Kommentierung des 1. Entwurfs des NEP Strom 2030

Freiburg, 28.02.2017

Abbildung 6-1: Szenarioabhängige Netzausbaubedarfe der NEP 2024, 2025 und 2030 im Vergleich

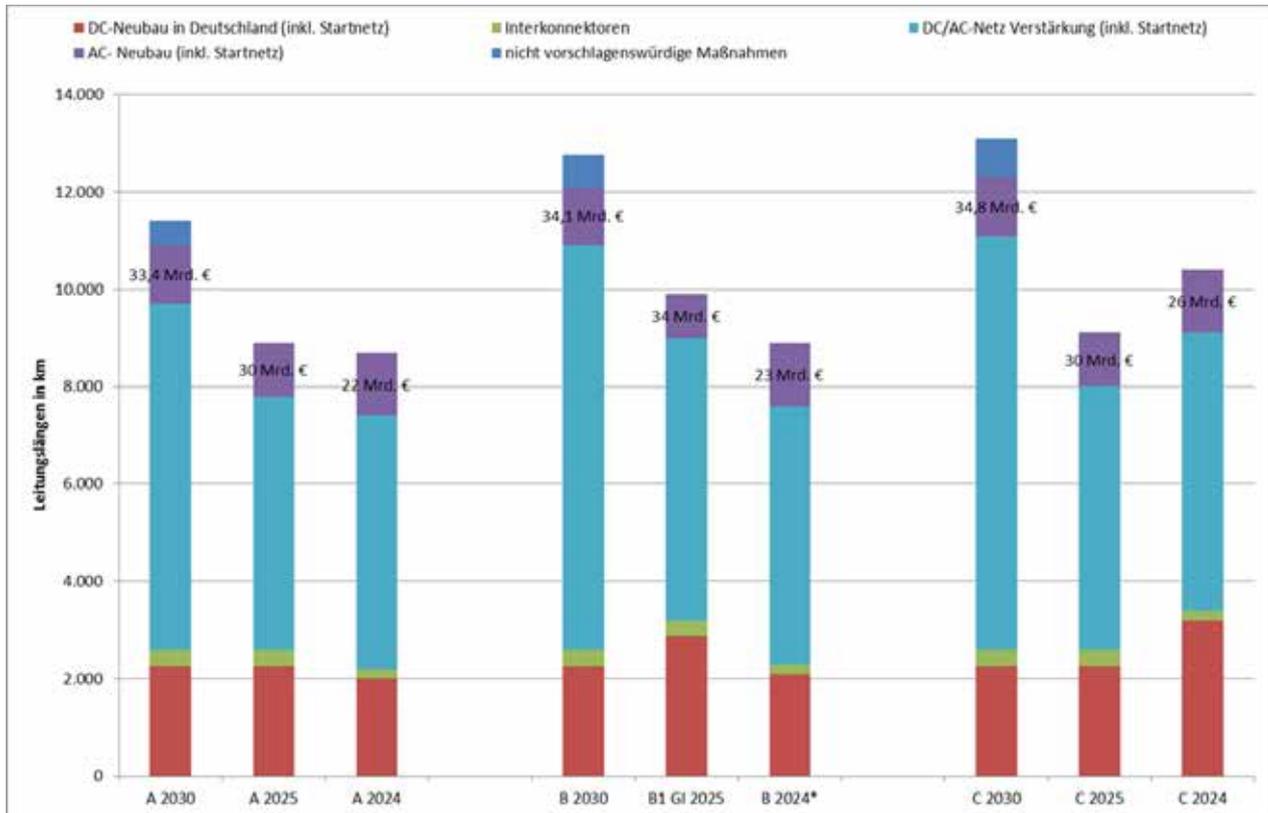
Als Beispiel soll die Ergebnisauswertung des Szenarios A 2030 hervorgehoben werden, da in diesem Szenario mit etwa 2.000 Trassen-km bereits der wesentliche zusätzliche Netzausbaubedarf im Vergleich zum NEP Strom 2025 erforderlich wird (vgl. Abbildung 6-1). Als Treiber für den zusätzlich entstehenden Netzausbaubedarf im Szenario A 2030 wird der Wechsel des Szenariojahres von 2025 auf 2030 und der in diesem Zeitraum stattfindende EE-Ausbau genannt (vgl. 50Hertz Transmission GmbH et al., 2017, S. 88 und S. 90).

Eine Auswertung der Angaben in den Kapiteln 5 der NEP Strom 2025 und NEP Strom 2030 zeigt, dass im NEP Strom 2030 1.100 Trassen-km bereits bis 2025 zusätzlich zum Bedarf nach Szenario A 2025 aus dem NEP Strom 2025 in Betrieb genommen werden sollen. Damit ist dieser Bedarf unabhängig von dem Wechsel des Szenariojahres. Ein gesteigerter EE-Ausbau im Vergleich zum Szenario A 2025 des NEP Strom 2025 kann ebenfalls nicht identifiziert werden: Wird der EE-Zubau des Szenarios A 2030 auf das Jahr 2025 analog zu den Annahmen des NEP Strom 2030 interpoliert, so nimmt er im Vergleich zum Szenario A 2025 nicht zu, sondern geringfügig ab (vgl. Tabelle 6-1).

Dies legt nahe, dass etwa 50% des im Szenario A 2030 neu identifizierten Leitungsausbaubedarfs im Vergleich zum Szenario A 2025 des NEP Strom 2025 weder durch den Wechsel des Szenariojahres noch durch zusätzlichen EE-Ausbau bedingt ist. Die Frage nach dem Treiber bleibt ungeklärt.

Wechsel des Szenariojahres genauer analysiert und dargestellt werden sollten, um Akzeptanz für den zusätzlich entstehenden Netzausbaubedarf zu gewinnen. Wir empfehlen daher, insbesondere für die neuen Elemente des NEP Strom 2030 Sensitivitätsrechnungen durchzuführen, die deren Auswirkungen auf den Netzausbaubedarf offenlegen.
